1.	Project	Verbouwing van een ééengezinswoning
2.	Locatie	Visserij 103 9000 Gent
3.	Bouwheer	Tom Debaere & Nathalie Dullemont

4.	Plan	grondplan +1 nieuwe toestand
—	fase	Administratief Ontwerp
—	richting	horizontaal
—	plannr.	15
—	printdatum	27.05.2025
—	schaal	1:100

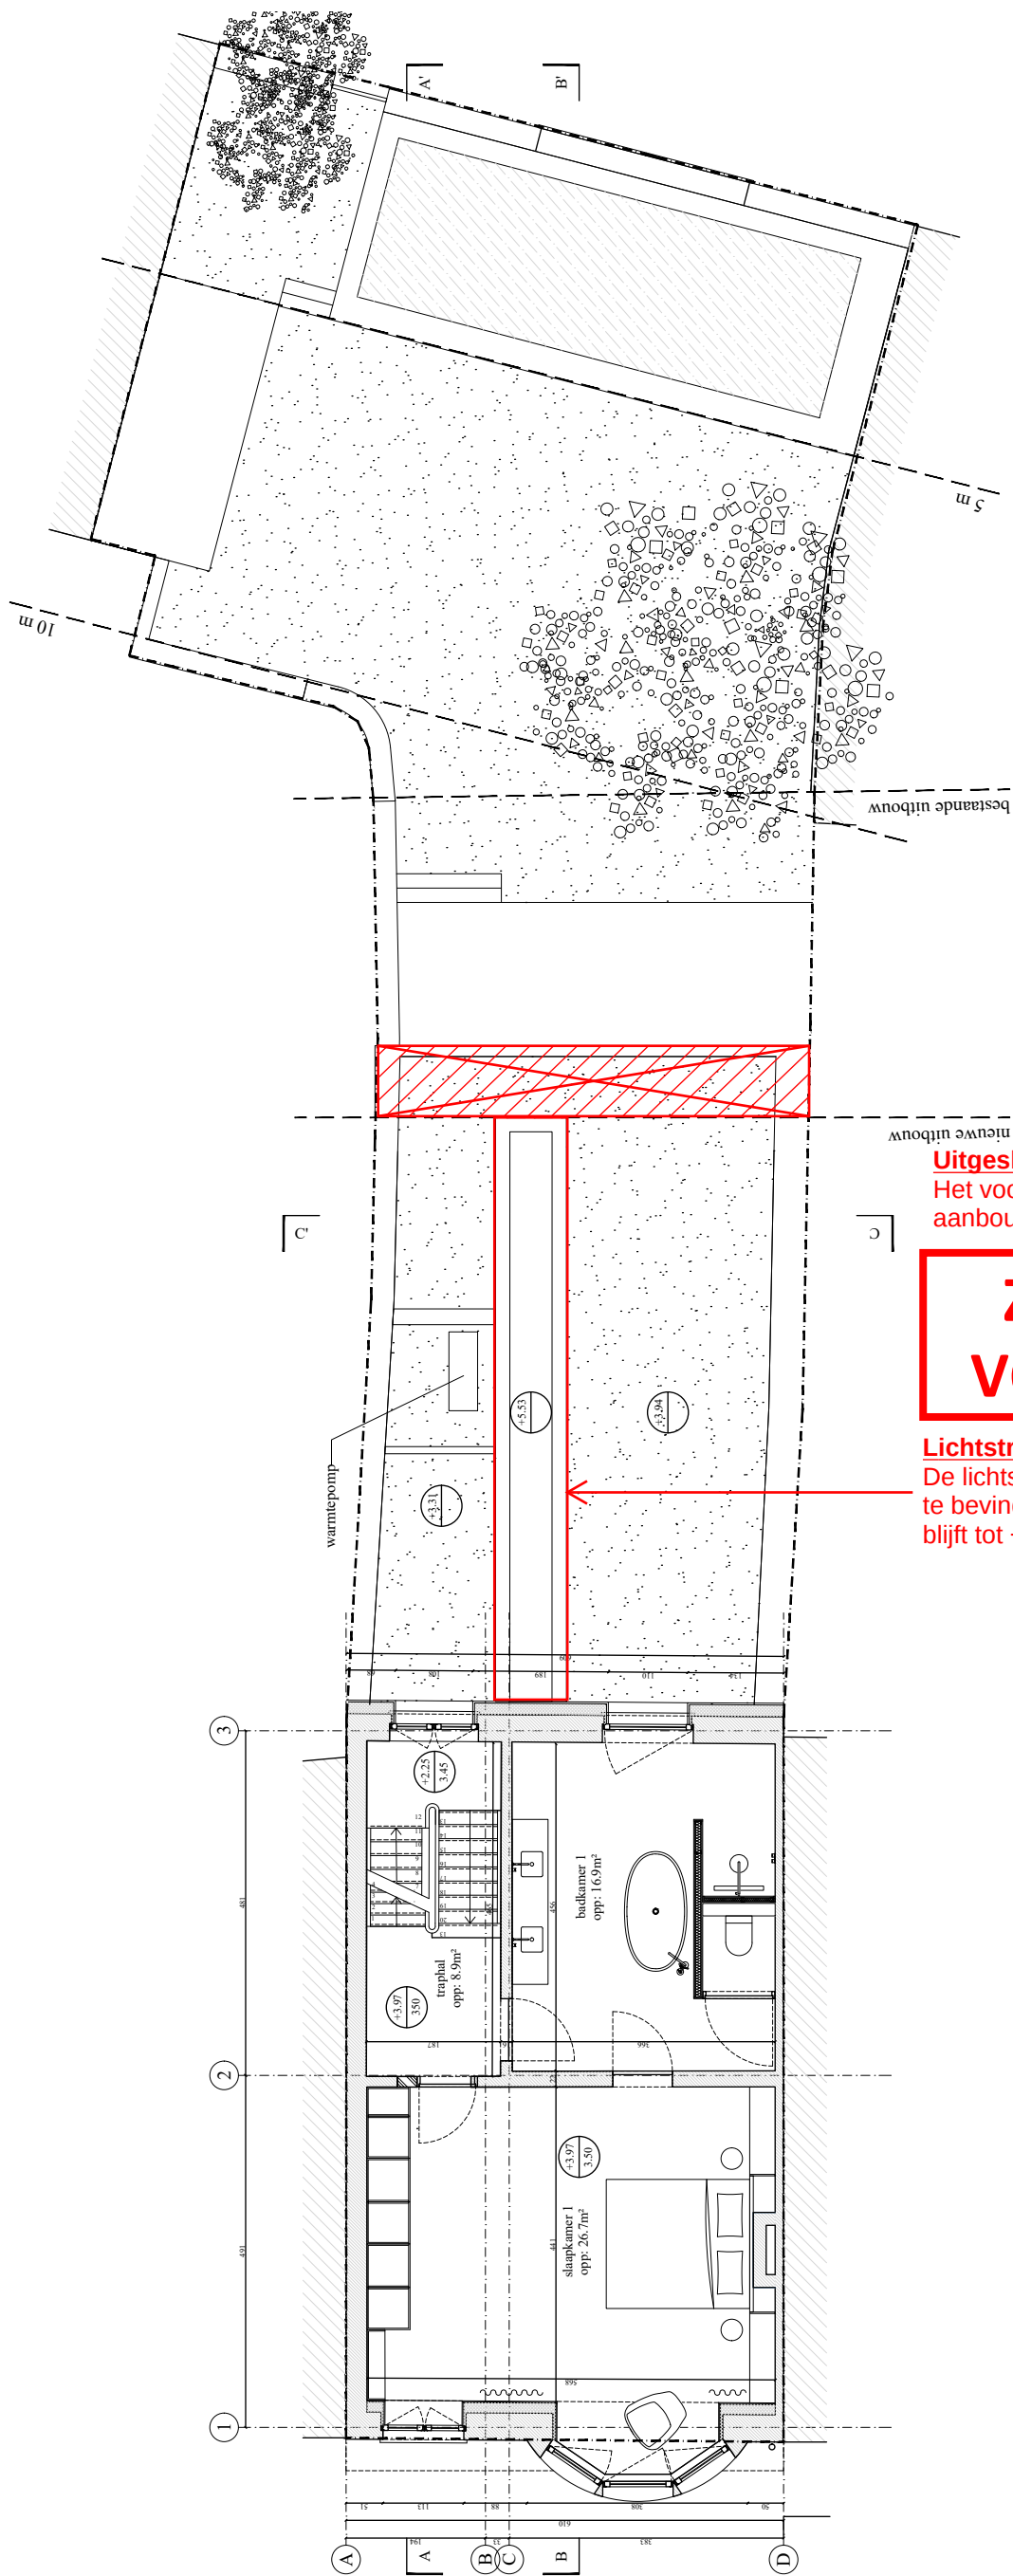
Uitgesloten uit de vergunning
Het voorzien van een luifel achter de gelijkvloerse aanbouw (overschrijding bouwdiepte)

Lichtstraat
De lichtstraat dient zich in het vlak van het platte dak te bevinden, waarbij de bouwhoogte hiervan beperkt blijft tot +5,37m (gemeten vanaf het trottoirpeil).
